ITINERARIO NAPOLI – BARI

RADDOPPIO TRATTA CANCELLO-BENEVENTO

RELAZIONE GENERALE

ANALISI COMPARATIVA AMBIENTALE ED ARCHEOLOGICA TRA PROGETTO DEFINITIVO E PROGETTO ESECUTIVO

**RILEVATO RI06  
SUPERATO DA PRESCRIZIONE N°14 CON  
INSERIMENTO VIADOTTO STRUTTURA AD ARCHI**

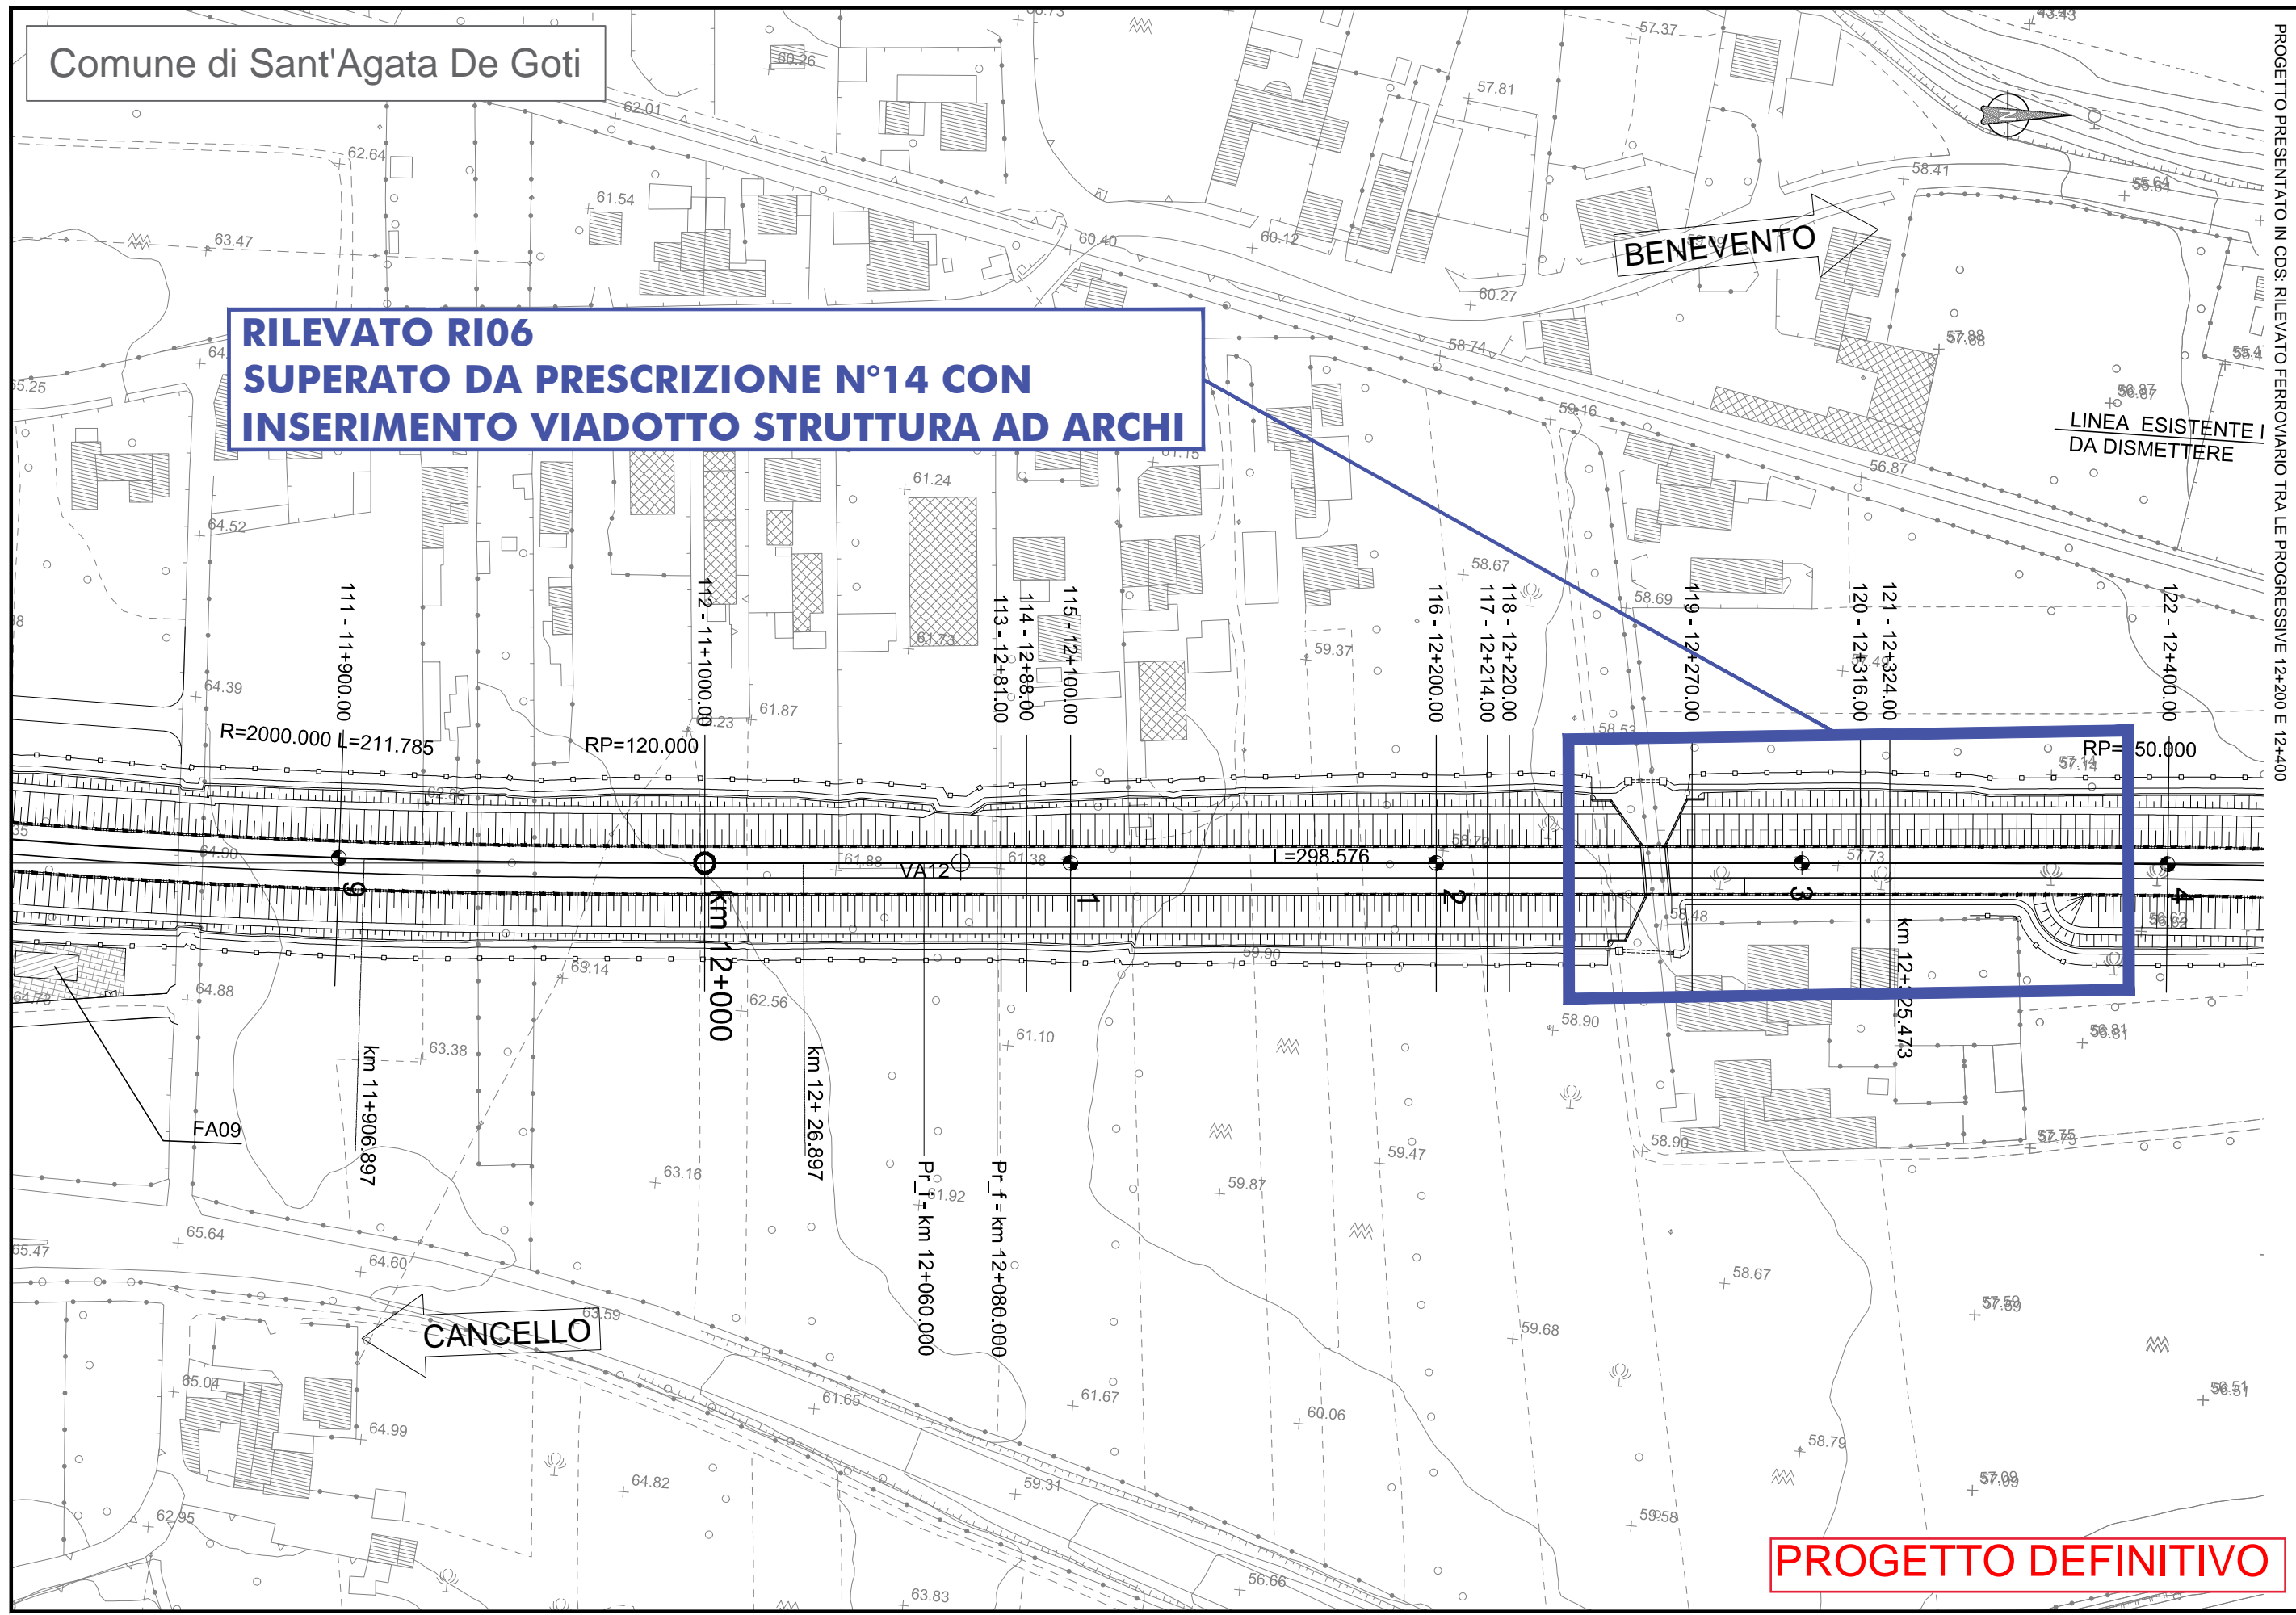
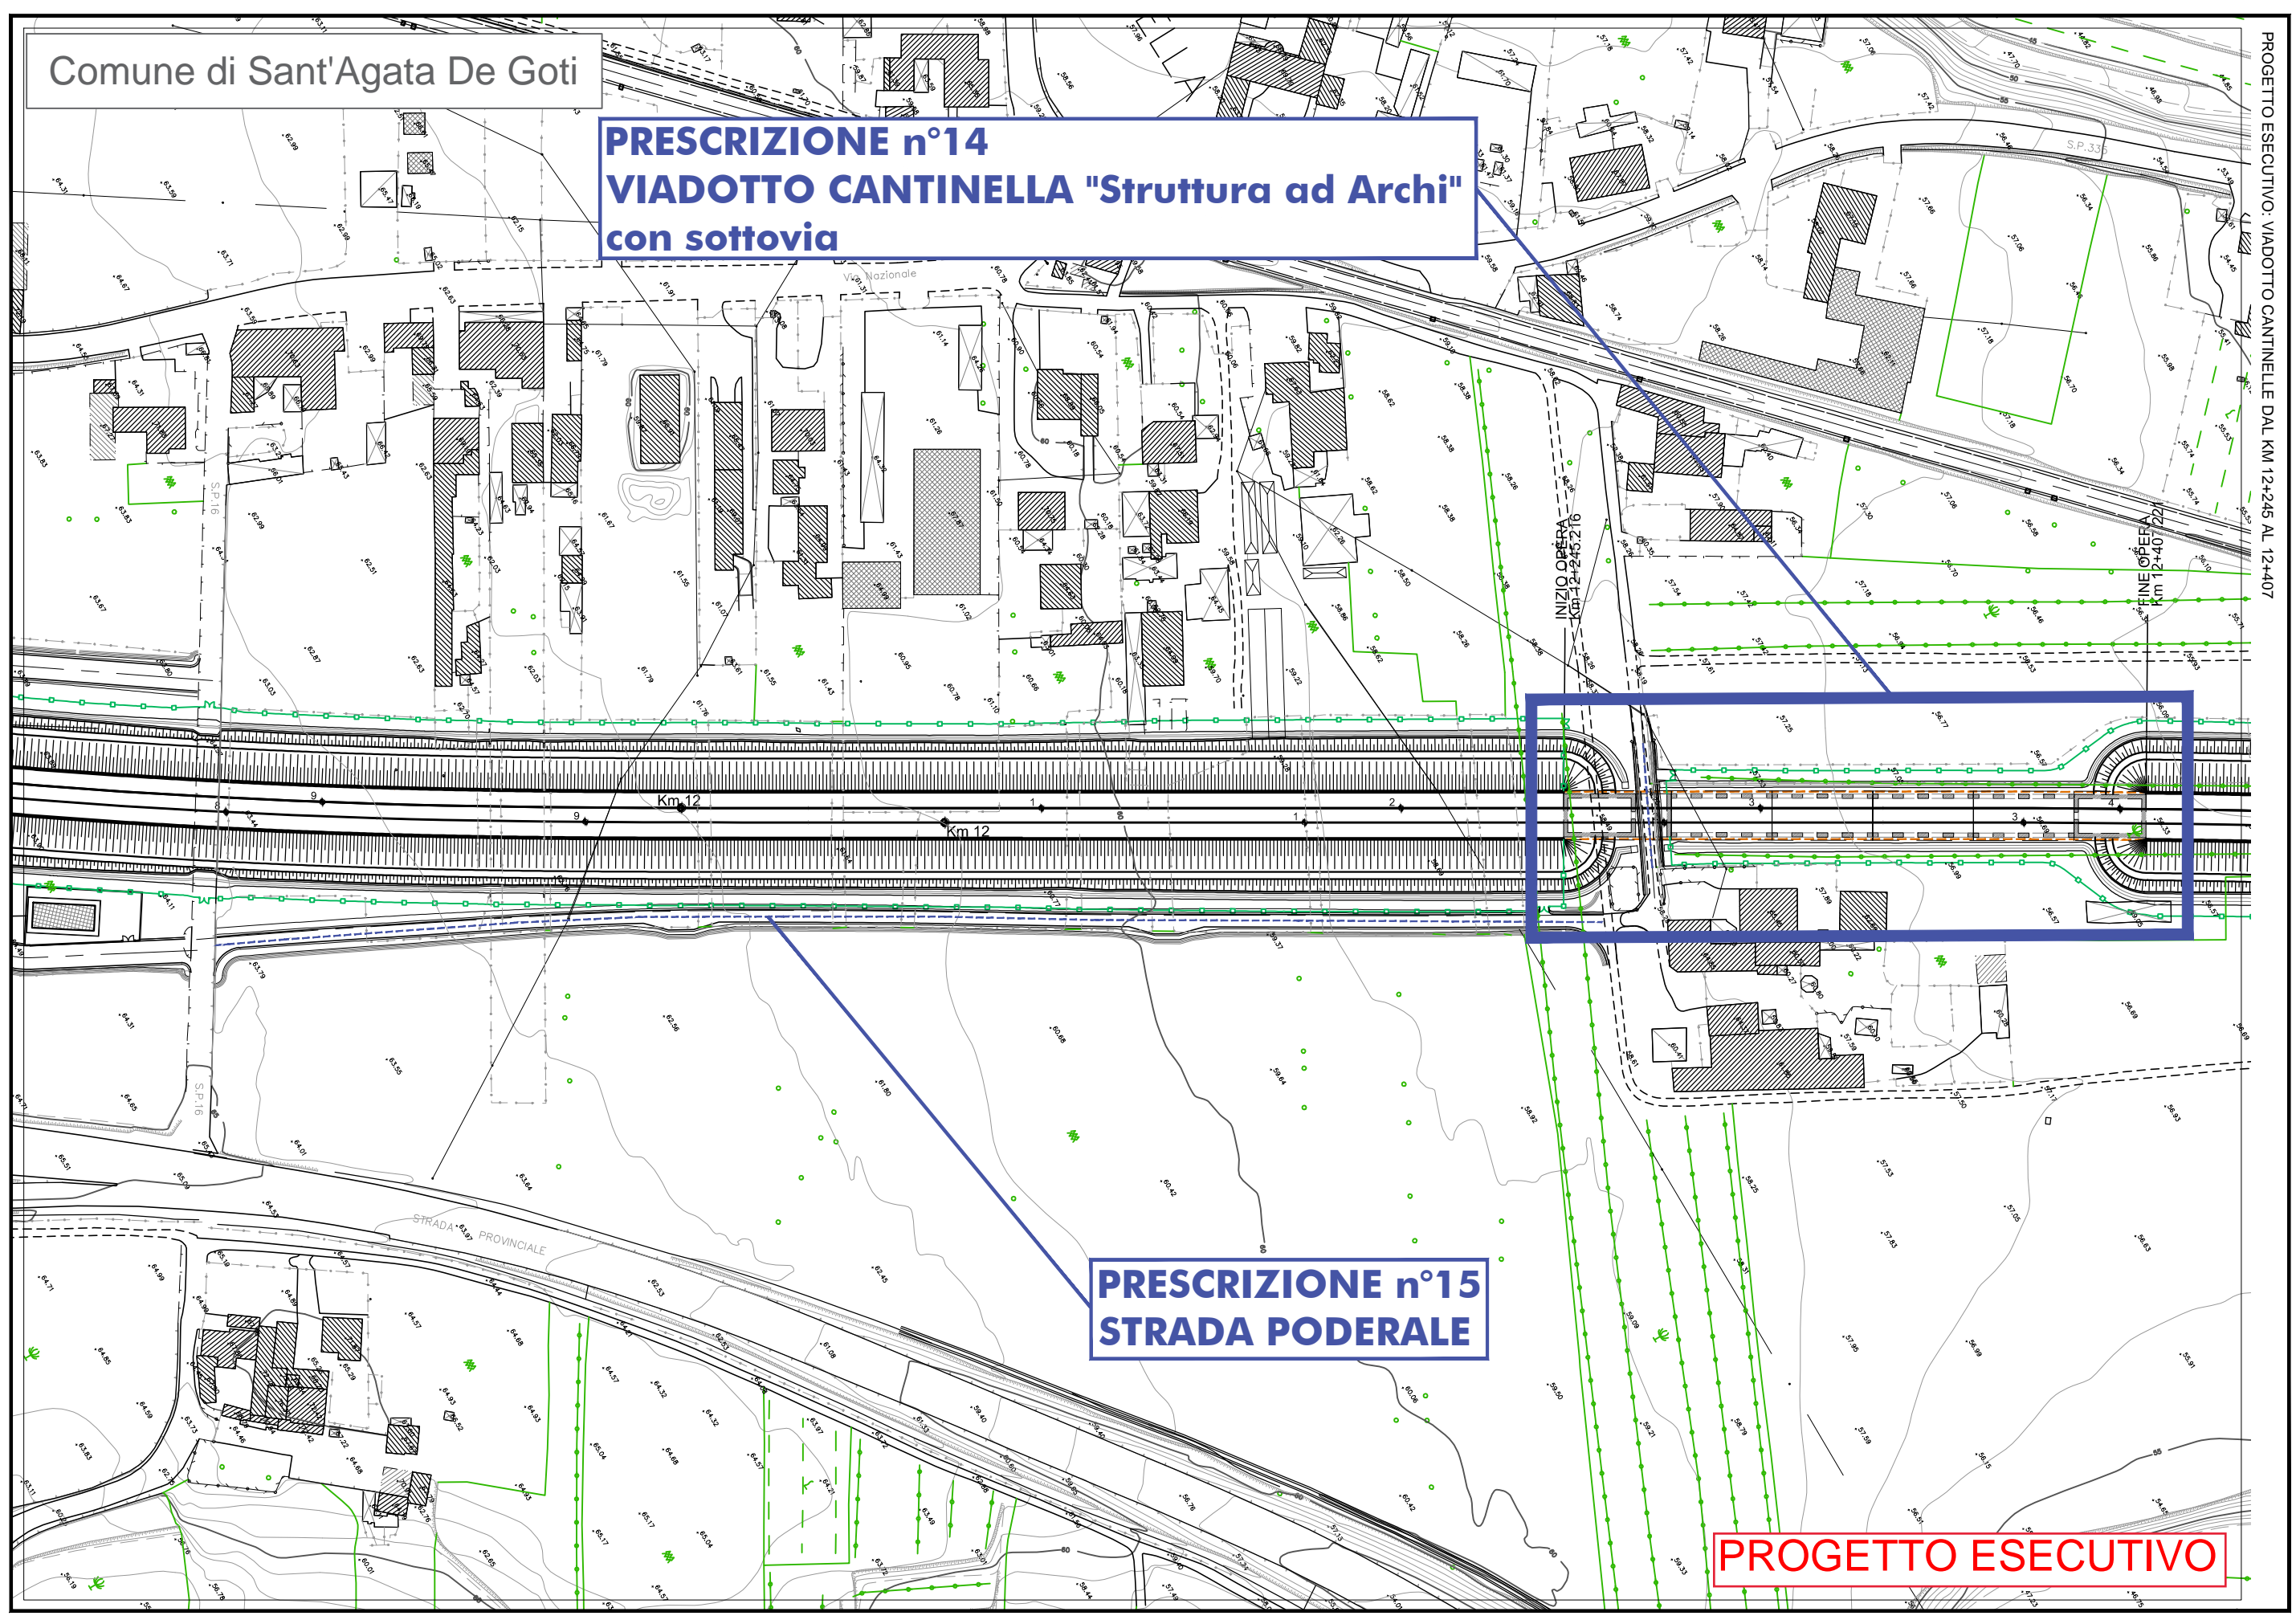
**PRESCRIZIONE n°14**  
**VIADOTTO CANTINELLA "Struttura ad Archi"**  
**con sottovia**

**PRESCRIZIONE n°15**  
**STRADA PODERALE**

PROGETTO ESECUTIVO: VIADOTTO CANTINELLE DAL KM 12+245 AL 12+407

PROGETTO PRESENTATO IN CDS - FERMATA DUGENTA

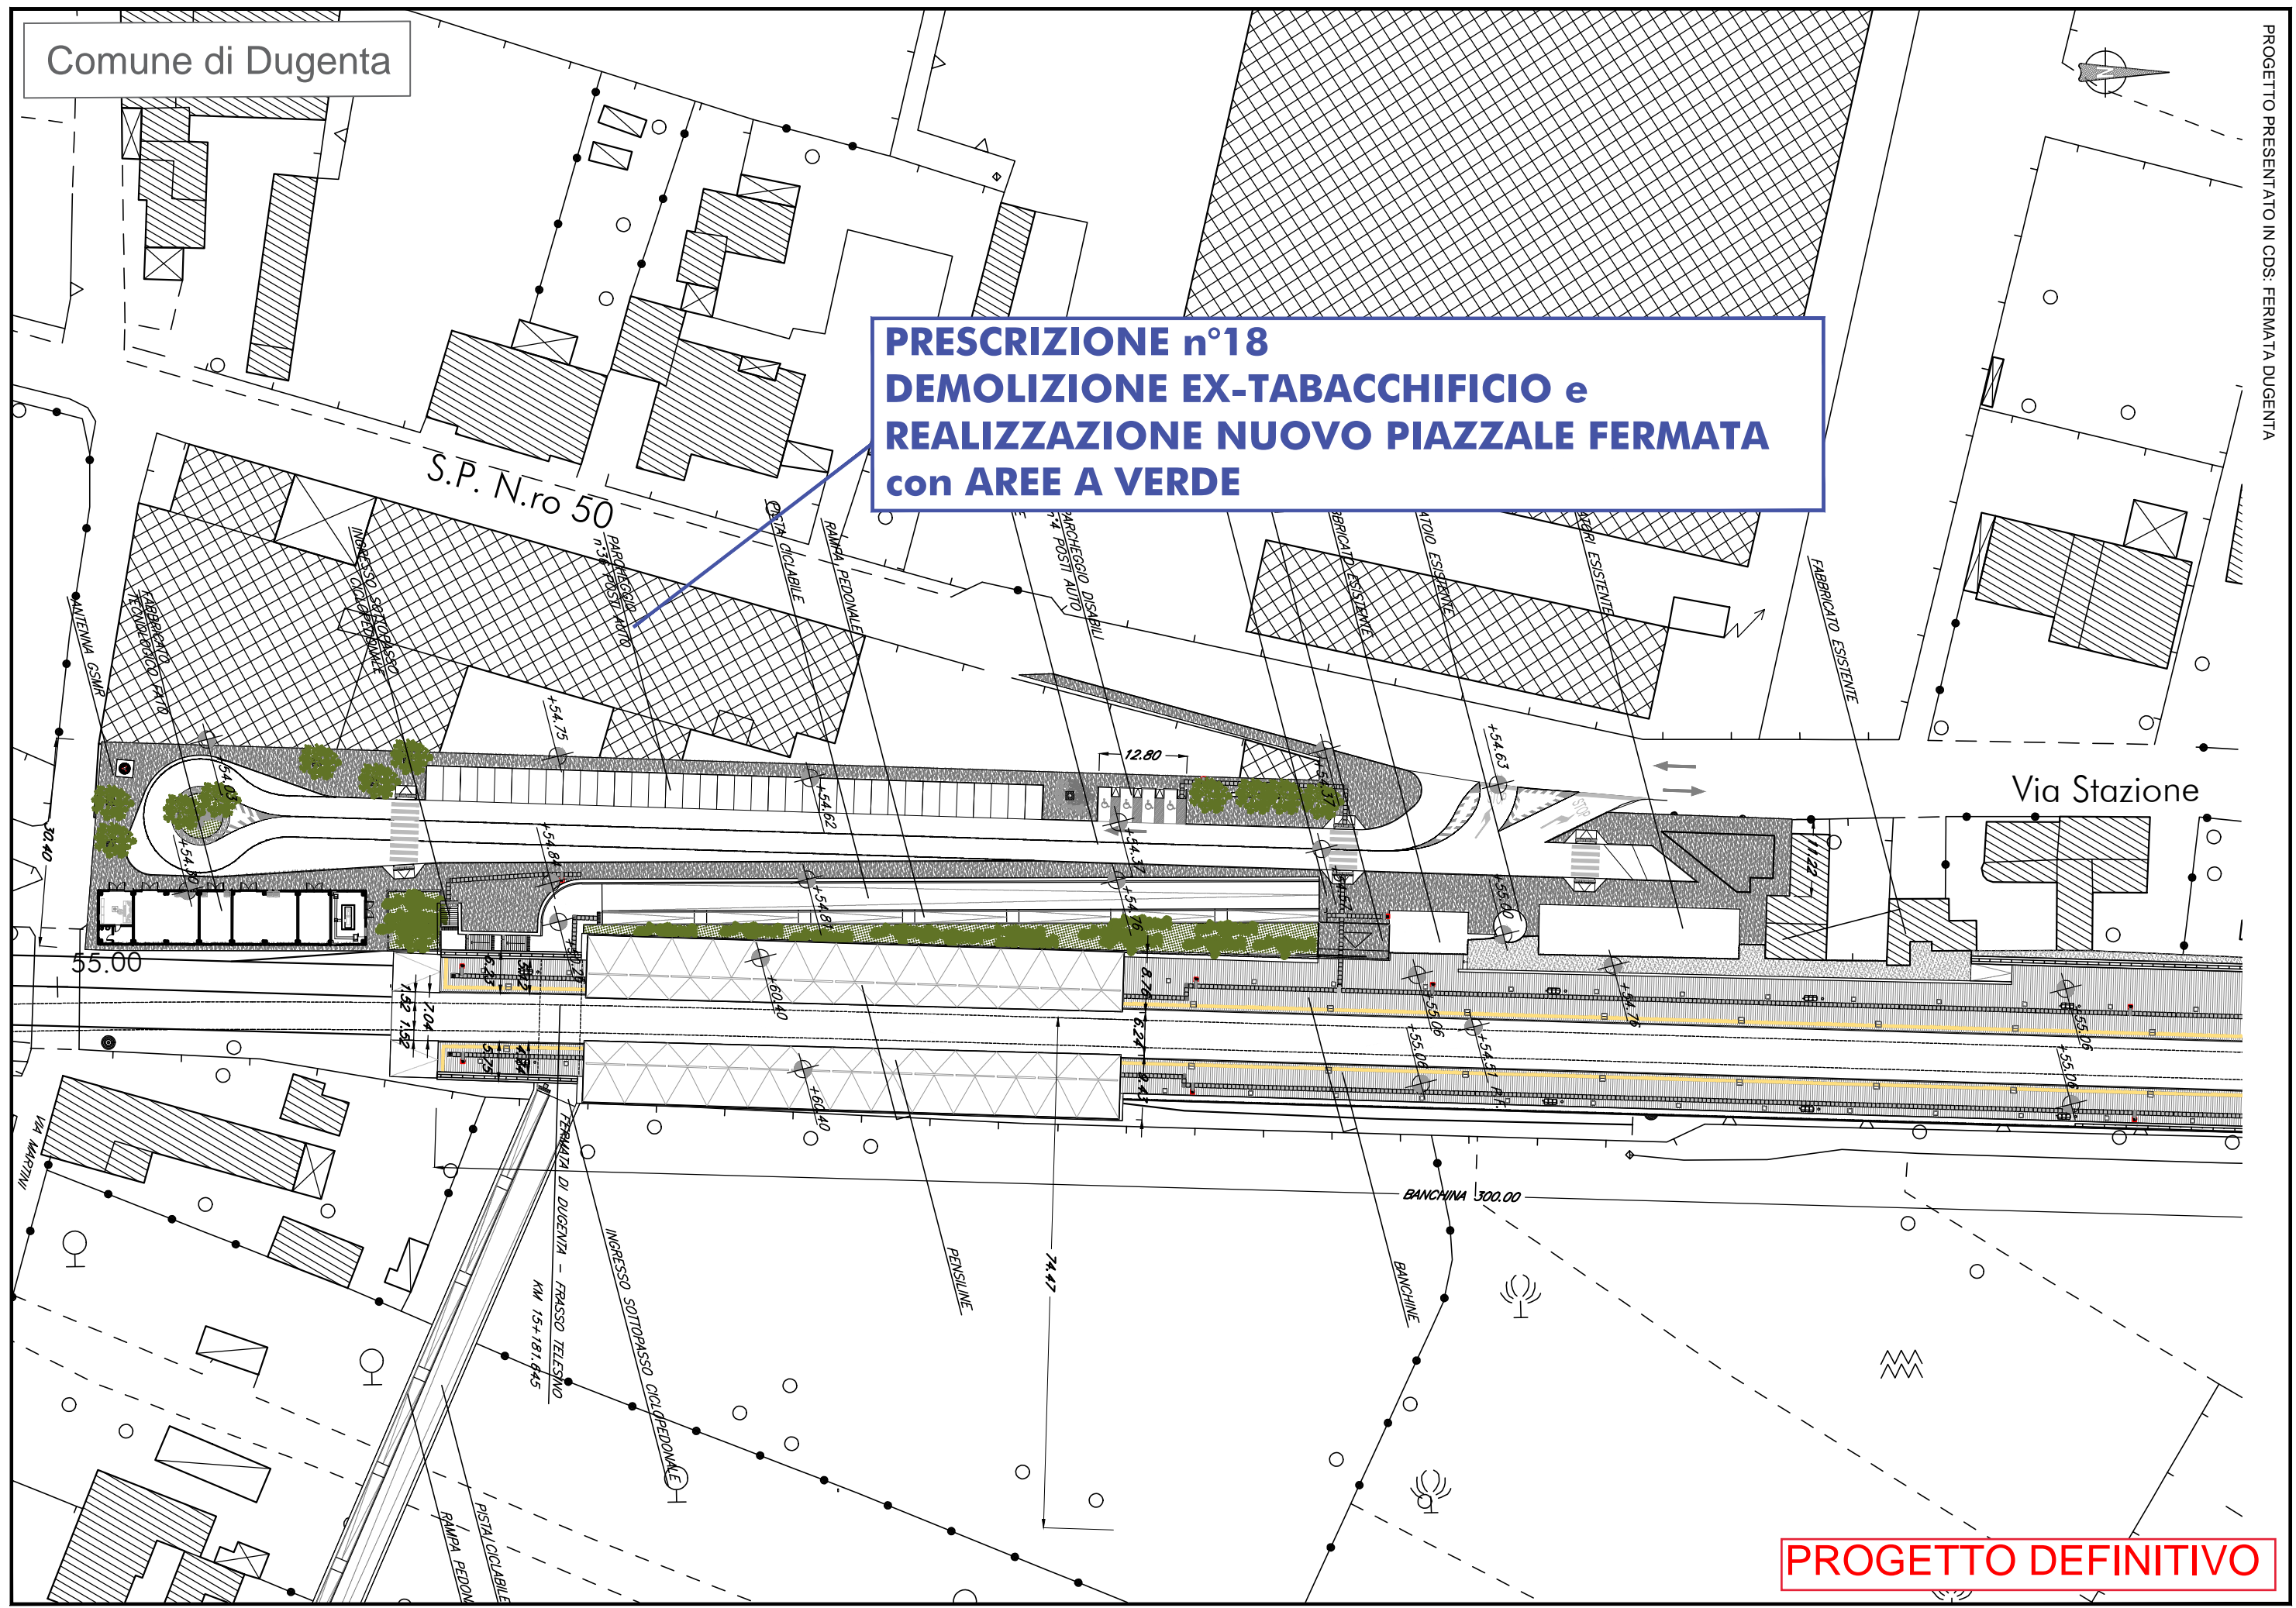
**PRESCRIZIONE n°18  
DEMOLIZIONE EX-TABACCHIFICIO e  
REALIZZAZIONE NUOVO PIAZZALE FERMATA  
con AREE A VERDE**
